Mangel påpekt av LØK i brev datert 21.02.2025	Forslagstillers kommentar
Vi ser at adkomst og internveier ikke er endret eller kommentert. Plasseringen av adkomsten til området må avklares under offentlig ettersyn, men vi har sett det som et minstekrav at hovedveger inne i planområdet innarbeides. Vi er kjent med at det er behov for å ha en fleksibilitet i planløsningen fordi det er ukjent hvilke virksomheter som vil etableres. En gitt inndeling av området i form av internvei kan angi en maksimalstørrelse på enkelttomter, med mindre det kan bli aktuelt for en enkelt virksomhet å ta hele området i bruk.	I brev datert 24.1.2025 skriver kommunen at: "<i>Det er på reguleringsnivået man kan se det store bildet, og legge veier der det er mest hensiktsmessig i forhold til tomtedeling, terreng, fremføring av annen infrastruktur, m.m.</i>" Vi er enige i kommunens vurdering om at det er på reguleringsnivå man kan se det store bildet, men da vi på nåværende tidspunkt ikke vet hvilke behov fremtidige aktører har, kan vi ikke fastslå hvor det er hensiktsmessig å regulere ytterligere hovedveier. Som kommunen selv påpeker i brev datert 24.1.25, må vei plasseres ut fra tomtedeling, terreng, fremfør

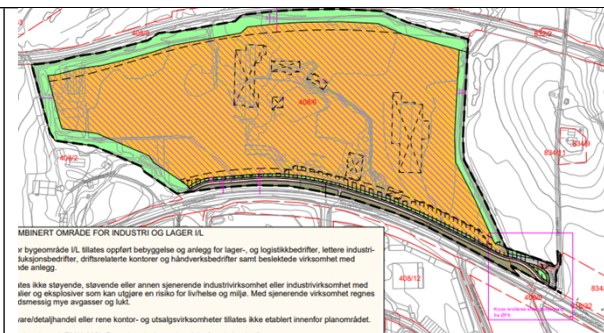
Det åpnes ikke for bebyggelse nærmere bekken (Hyllibekken) enn tidligere bebyggelse (lager revet i 2022). Når det gjelder byggene sin plassering, avstand til bekken og mengden tette overflater, representerer planforslaget en betydelig forbedring sammenlignet med historisk bruk. Skulle man trekke byggegrensen langs dagens bebyggelse, vil dette legge beslag på over 9.000 m² av tomten.

På bakgrunn av resultatene fra de miljøtekniske grunnundersøkelsene med påfølgende konsekvensutredning, mener vi Statsforvalterens krav i denne saken fremstår som urimelige. Planforslaget innebærer allerede en vesentlig miljømessig forbedring ved at et stort areal med tette flater erstattes med vegetasjon, og byggeavstanden til bekken er satt til minimum 15 meter. De foreslåtte tiltakene balanserer hensynet til miljø og bekken med praktisk og forsvarlig utnyttelse av eiendommen. En ytterligere

innskrenkning av byggbart areal vil medføre uforholdsmessig store konsekvenser for prosjektets gjennomførbarhet uten tilsvarende miljømessig gevinst.	
Vi anmoder sterkt om at planforslaget tar stilling til vegetasjonsskjerming mot Fv 211.	Vi er åpne for å regulere en vegetasjonsskjerm mot fylkesvei 211. Ved å flytte gang- og sykkelveien nærmere Fv. 211, vil vi kunne få inn mer skjerming. Men kanten til byggeområdet I/L 1-2 må ligge fast. Sett i sammenheng med at den regulerte gang- og sykkelvei traséen fra Knapstadveien og forbi Myrer gård har en regulert avstand på 1,7 meter fra Fv. 211, bør det være uproblematisk å gå ned på avstanden som nå er regulert inn i planforslaget. Regulert avstand mellom gang-/sykkelvei og Fv.211 er nå 12,3 meter.	
Vi viser ellers til våre tilbakemeldinger av 24.1. og ber dere kommentere om/hvordan evt. andre forhold er svart ut.	Dokumentet <i>Kommentarer til mangler</i> , opprinnelig oversendt dere 20.02.25 er nå oppdatert med mer utfyllende beskrivelser av hvilke endringer som er gjort.

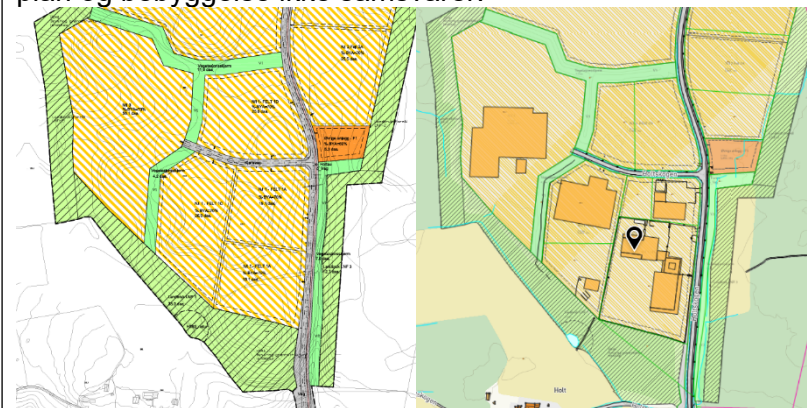
Det anses svært uheldig at adkomstveien blir liggende innenfor et midlertidig bygge- og anleggsområde. Dette blir også kommentert av Østfold fylkeskommune.	Vi er åpne for å fjerne det midlertidige bygge- og anleggsområdet der det overlapper med hovedveisystemet. Slik det midlertidige bygge- og anleggsområdet er tegnet inn, legger det kun beslag på veibanen inn til midtlinje. På denne måten er adkomst til I/L1-2 sikret selv i perioden det midlertidige bygge- og anleggsområdet eventuelt er i bruk. Da regulert adkomst og veien over I/L2 er oversiktlig tegnet og prosjektert, kan vi ikke se at dette vil by på noen praktiske utfordringer. Det gjøres derfor ingen endring i plankartet.	
Det anses uheldig at det ikke er regulert inn interne veier, jf. dialogmøte. Dette kan gi uheldige konsekvenser etter hvert som planområdet blir bygget ut. Det er på reguleringsnivået man kan se det store bildet, og legge veier der det er mest hensiktsmessig i forhold til tomtedeling, terreng, fremføring av annen infrastruktur,	Det er regulert intern vei, jf. dialogmøte: <i>Saksbehandler foreslår deling av området i mindre felt (min. 2) i stedet for ett stort felt. Ønske om regulering av vei internt i planområde og muligens inkludering av grøntområder.</i> Kartet som var utgangspunktet for dialogmøte:

m.m. Planavdelingen setter som minstekrav at detaljreguleringer regulerer «hovedveisystem» innenfor planområdet.

Siden dialogmøtet er området delt i to, og hovedveisystemet er regulert frem til begge områdene.

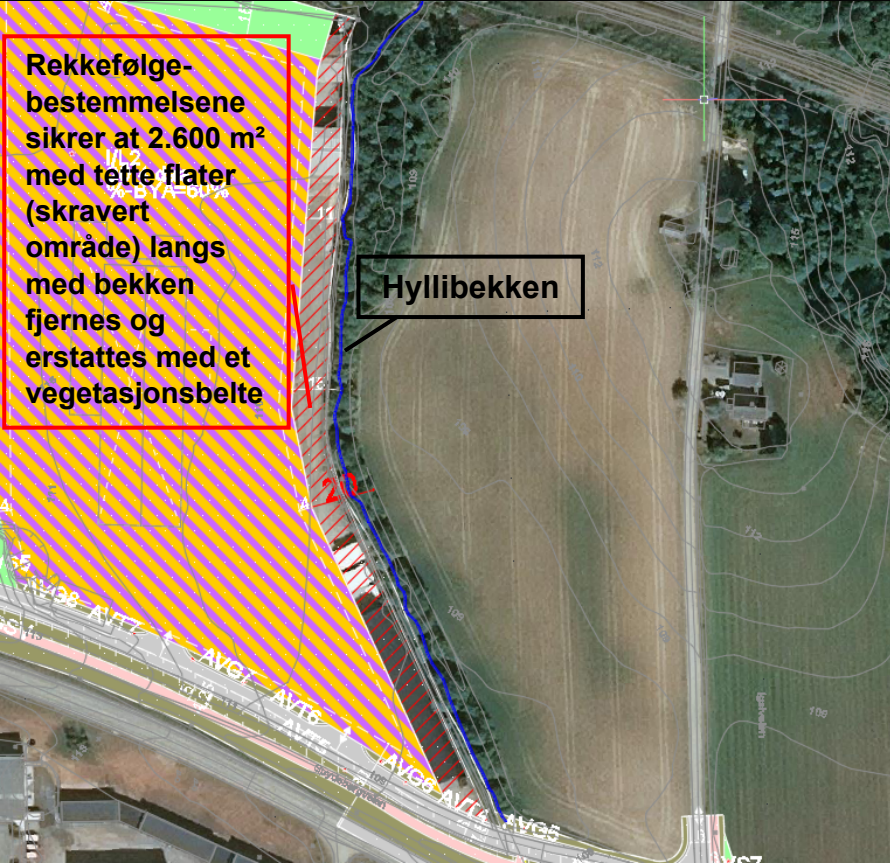
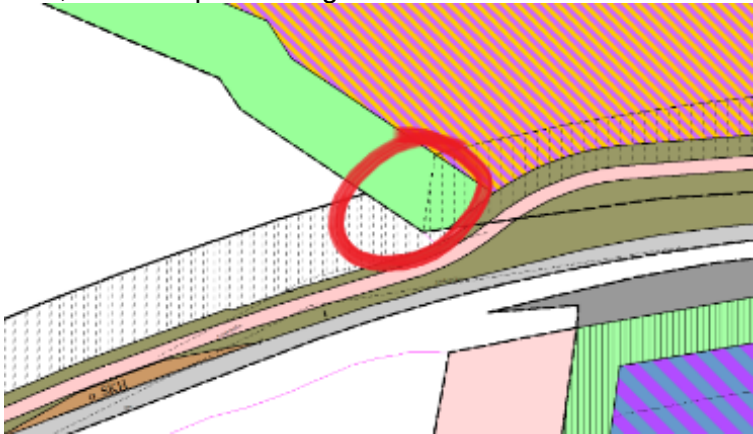
Da interessenter til prosjektet har uttrykt ønske om store tomter, er man kommet frem til at regulering av ytterligere internveier vil være uheldig. Da det er få steder på Østlandet som kan tilby store tomter på gode grunnforhold, anser vi dette som et av konkurransefortrinnene til prosjektet.

Sett i sammenheng med nyere reguleringsplaner i området, som Holtskogen, kan vi konstatere at I/L 1 med sin størrelse på 55 daa representerer en vanlig feltstørrelse. Erfaringene fra Holtskogen viser at så lenge man sikrer adkomst til hvert felt, er det fullt mulig å få til en god utbygging uten et spesifisert hovedveisystem. På denne måten får vi en fremtidssikker plan, der planen tilpasser seg behovene til fremtidige aktører fremfor dispensasjonssøknader der plan og bebyggelse ikke samsvarer.

Når det gjelder å legge veien der det er mest *hensiktsmessig med hensyn til tomtedeling, terreng og fremføring av annen infrastruktur*, er inndelingen basert på tomtens naturlige arrondering. Plasseringen av veien sørger for at vi bruker terrenget naturlig til innkjøringen. Inndelingen av feltene I/L1 og I/L2 er også lagt etter det førende terrengelementet i planområdet, se punkt 6.5 Landskap, topografi og lokalklima i planbeskrivelsen.

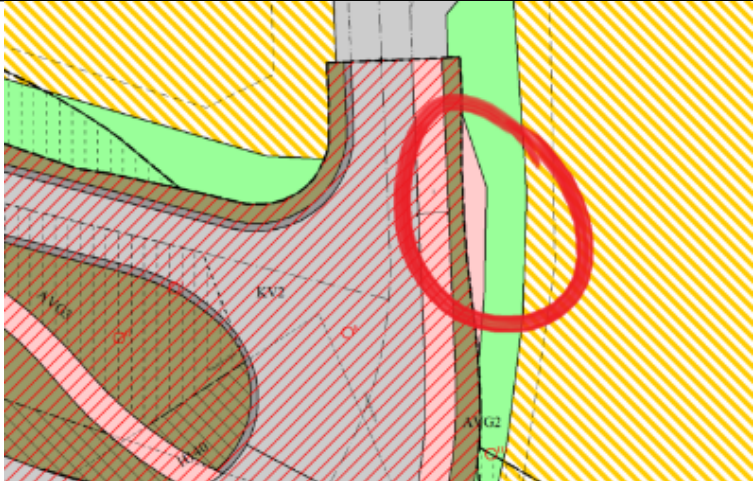
Regulert veitrasé følger terrenget og er lagt der det er naturlig å ha en adkomstvei. En eventuell omplassering av veien vil medføre større terrengingrep enn hva dagens løsning legger opp til. Vedrørende en videreføring av veien, så er I/L1 forholdsvis flat, og vi finner ingen naturlig terrengformasjon som det er hensiktsmessig å legge til grunn for et eventuelt trasévalg.

Den endelige tomteinndelingen avhenger av behovet til fremtidige aktører. Da vi på nåværende tidspunkt ikke har oversikt over fremtidige aktører og deres behov, kan vi ikke forutsi hva som vil være en hensiktsmessig tomtedeling. **Det gjøres derfor ingen endring i plankartet.**
